三菱小容量 UPS ラック取付金具形状変更のお知らせ

三菱小容量 UPS FW-S シリーズ FW-SEB-B

扱	A	日付	2023年4月	件名	三菱小容量 UPS ラック取付金具形状変更のお知らせ
整理番号	山-1575		三菱電機(株)福山製作所

5. 変更前後のラック取付金具形状

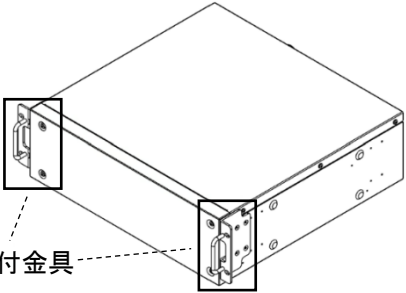
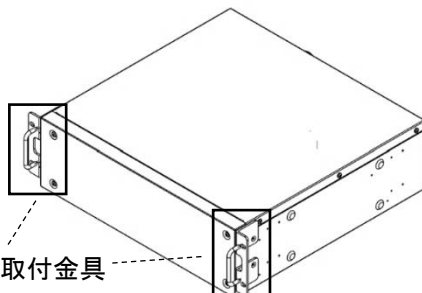
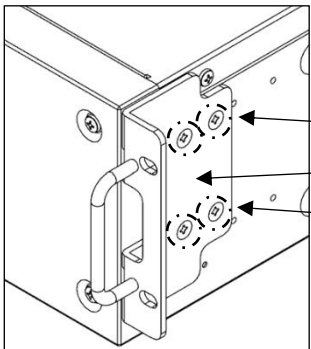
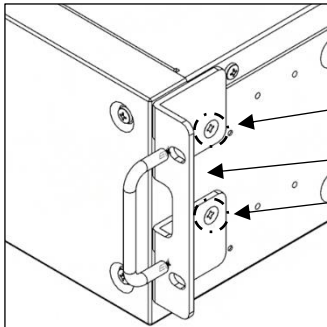
①ラック取付金具

形状を変更いたします。

②取付ねじ

上記①の変更に伴い、取付ねじの位置・数を変更いたします。

形名		変更前	変更後
FW-SEB-B	製品外観	 <p>ラック取付金具</p>	 <p>ラック取付金具</p>
	ラック取付金具詳細	 <p>取付ねじ 切欠き:なし 取付ねじ</p> <p>反対側も同様</p>	 <p>取付ねじ 切欠き:あり 取付ねじ</p> <p>反対側も同様</p>
